第12章 その他環境省令で定める事項

12.1. 配慮書に対する関係地方公共団体の長及び一般の意見の概要、並びに事業者の見解

(仮称)新田原臨海風力発電所計画段階環境配慮書についての知事意見
について (通知)

(仮称) 新田原臨海風力発電所計画段階環境配慮書についての知事意見

表 12.1-4 配慮書に対する一般の意見の概要と事業者の見解（意見書 3）

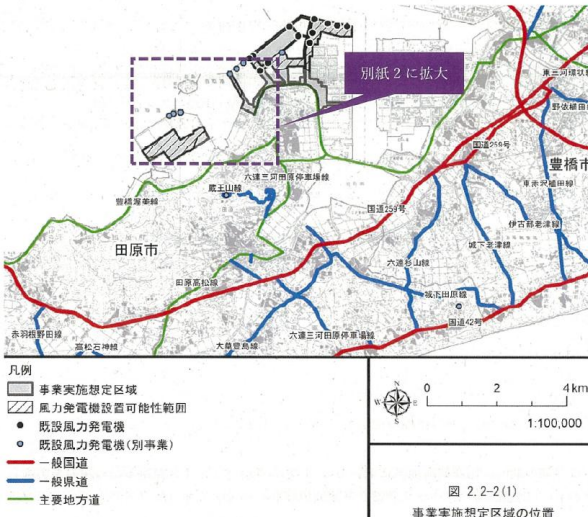
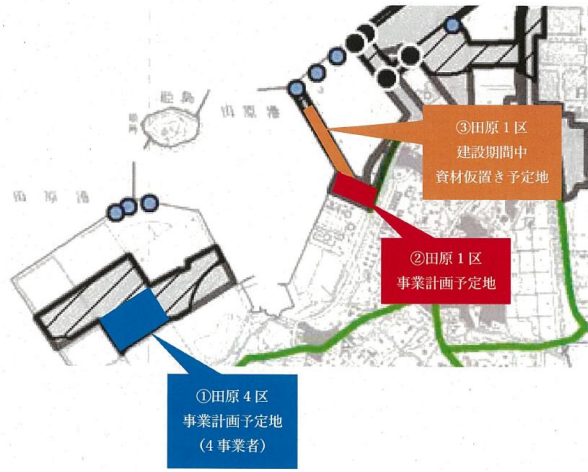
番号	一般の意見	事業者の見解
36	拝啓、盛夏の候、貴社ますますご清栄のことと心からお喜び申し上げます。平素はご支援賜り厚くお礼申し上げます。2020年6月24日より環境影響評価法に基づき、貴社が縦覧されている「（仮称）新田原臨海風力発電所 計画段階環境配慮書」の内容を拝見しました。ご存知の通り、田原臨海地区においては5事業者がバイオマス発電事業の検討を実施しており、「田原臨海バイオマス発電事業連絡協議会」が2017年10月に設立されております。計画中の田原臨海地区のバイオマス発電事業の観点から「貴社風力発電事業予定地に我々のバイオマス発電事業計画予定地（一部建設期間中の資材仮置き予定地）が含まれている点」について懸念点がございます。詳細は別紙1、2をご覧ください。今後は田原市関係者の皆様と共存共栄すべく、再生可能エネルギー発電の推進を進めていくことになると考えております。ご認識の程、よろしくお願いいたします。 （別紙1）第2章 P5 ※下記資料は電子縦覧されている資料の画面コピーを取り込んだものです。  （別紙2）第2章 P5 一部拡大図 	情報をお寄せいただき、ありがとうございます。今後必要の都度協議・調整させて頂きたく存じます。
